## VĚC: Přístavba Waldorfské mateřské školy Turnov

Stanovisko k projektové dokumentaci pro společné povolení stavby

Půdorys 1. NP – zachování manipulačního prostoru  $\varnothing 1500$  mm

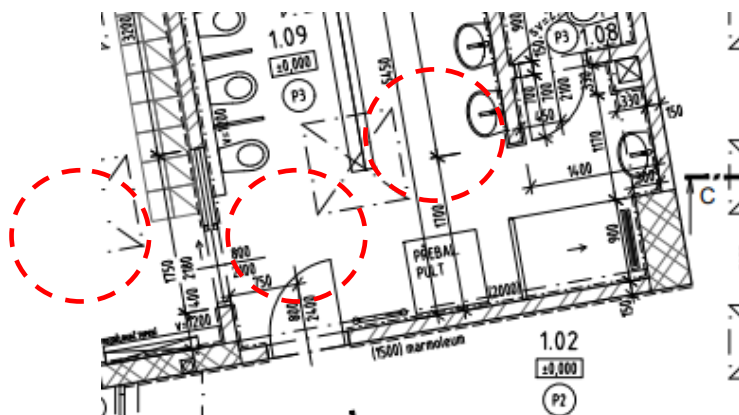
- V m. č. 1.09 musí být zachován **bezbariérový přístup** s manipulačním prostorem pro dítě na vozíku s asistentem ( $\varnothing 1500$  mm) **ke krajní záchodové míse a ke krajnímu umývadlu**. Přesun na mísu zajištěn asistentem nebo pečující osobou. Výška mísy a umyvadla se projektuje až na předškolní věk dítěte (5 let). Bezbariérová úprava zahrnuje pouze sklopné madlo vedle běžné mísy a zachování manipulačního prostoru vedle mísy a před umyvadlem s podjezdem.

- V oddělení v m. č. 1.09 **musí být doplněné i sklopné sedátko ve sprše**.
